Dotyczy zamówienia publicznego: Wymiana oświetlenia w ramach projektu pn.: „Ograniczenie niskiej emisji transportowej w Gminie Mieroszów poprzez budowę Park&Ride, Bike&Ride oraz wymianę oświetlenia na energooszczędne”

Zamawiający działając zgodnie z art. 38 ust. 1 ustawy z dnia 29 stycznia 2004 r. - Prawo zamówień publicznych (t.j. Dz. U. z 2019 r. poz. 1843) publikuje treść zapytań, które wpłynęły do Zamawiającego wraz z odpowiedziami:

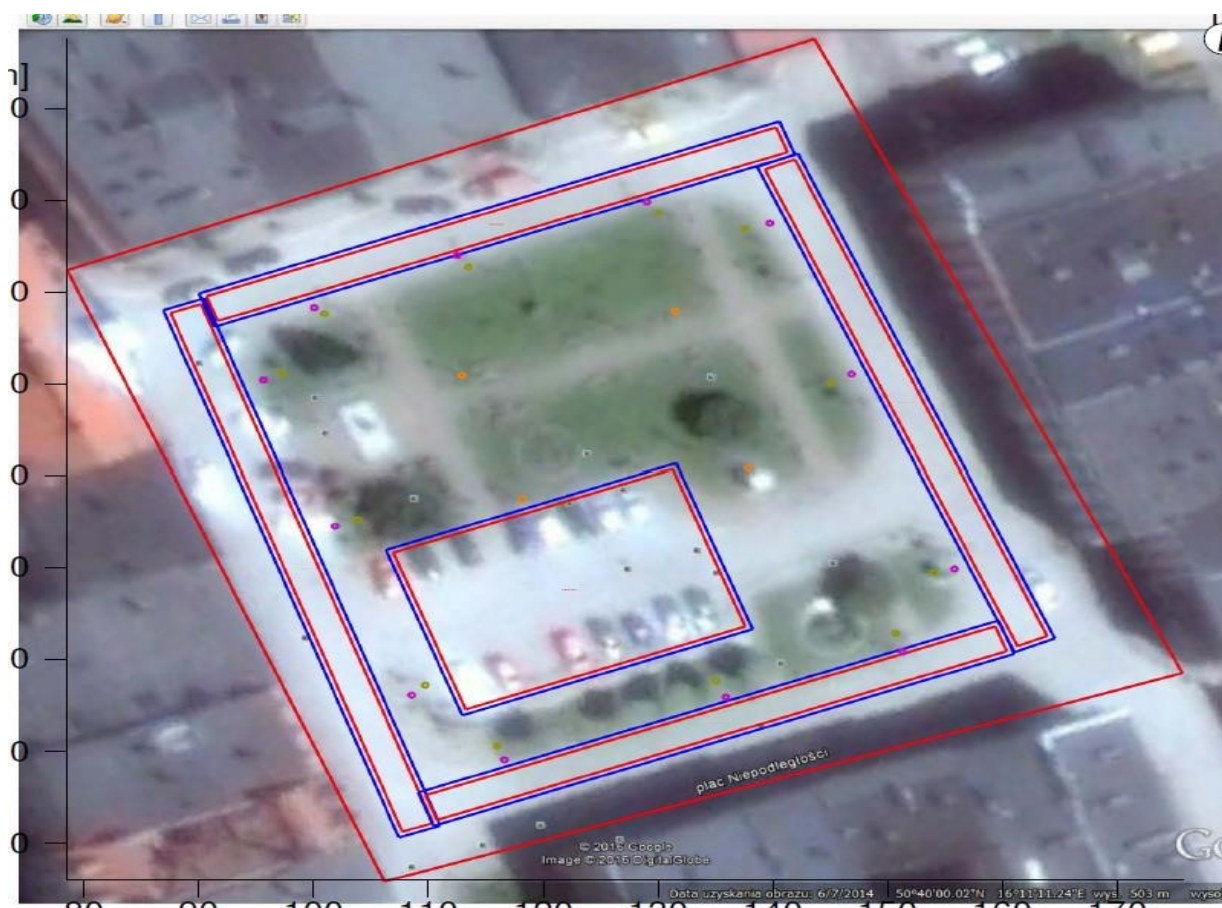
Proszę o legendę do tego rysunku. Nie da się z niego odczytać żadnej informacji dotyczącej ustawienia opraw. Co symbolizują różnokolorowe kropki?

Legenda opraw wraz z lokalizacją punktów świetlnych przedstawiona jest w pkt. 6 obliczenia fotometryczne na stronie 35 projektu technicznego stanowiącym załącznik do dokumentacji przetargowej.
